АНАЛИТИЧЕСКАЯ ОЦЕНКА ПРЕДЛОЖЕНИЙ ПО ПРОЕКТУ ИЗМЕНЕНИЯ № 4 К СП 14.13330.2018 «СНИП II-7-81* СТРОИТЕЛЬСТВО В СЕЙСМИЧЕСКИХ РАЙОНАХ»

В настоящей статье представлены результаты независимой научно-технической оценки очередного проекта Изменения № 4 к СП 14.13330.2018 «СНиП II-7-81 Строительство в сейсмических районах», ставшие предметом дискуссии между разработчиками и формализованным научно-профессиональным сообществом.*

Рисунок 1 – Иллюстрация некоторых технических решений по устройству деревянных зданий

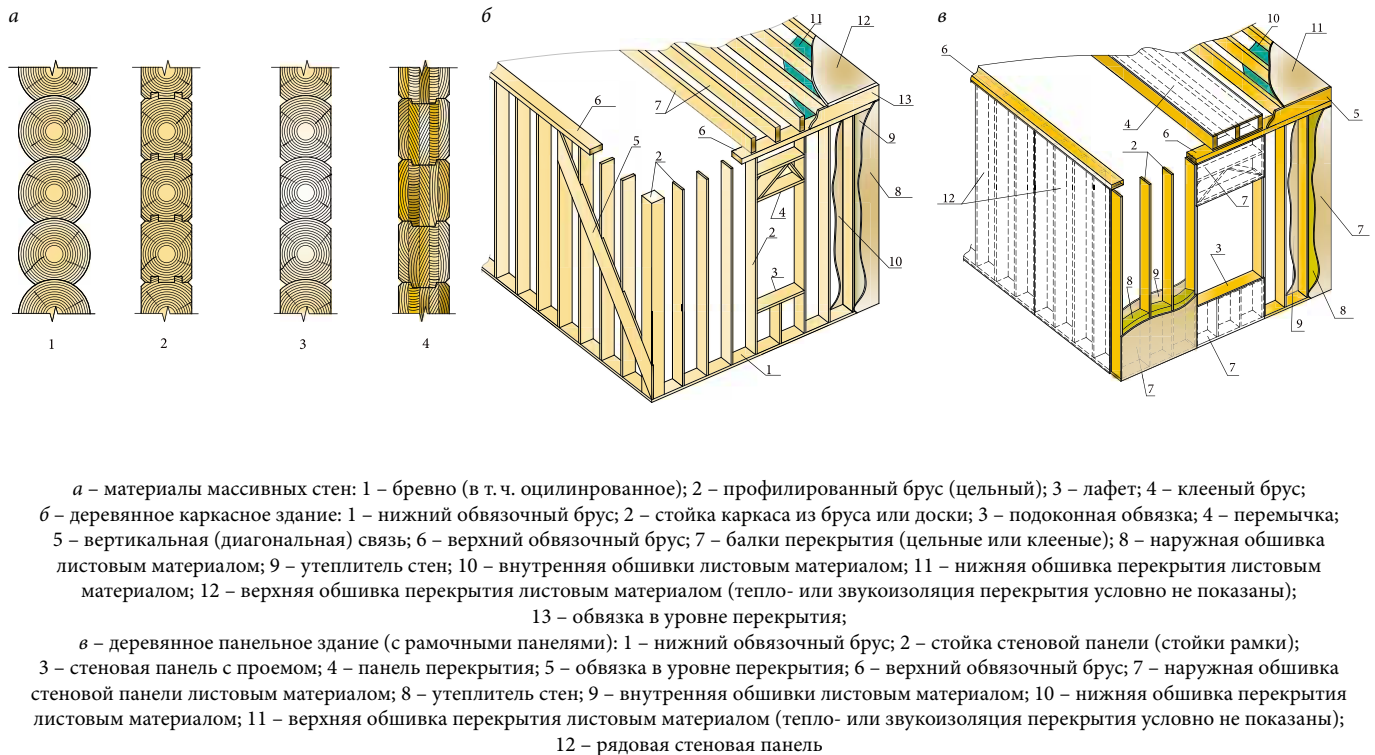
3.1. В таблицах 5.2 и 6.1 в проекте Изменения №4 к СП кроме традиционных решений деревянных зданий из цельного бруса, клееного бруса и зданий с бревенчатыми стенами (рисунок 1) появились системы с применением следующих конструкций, которые считаются «новыми».
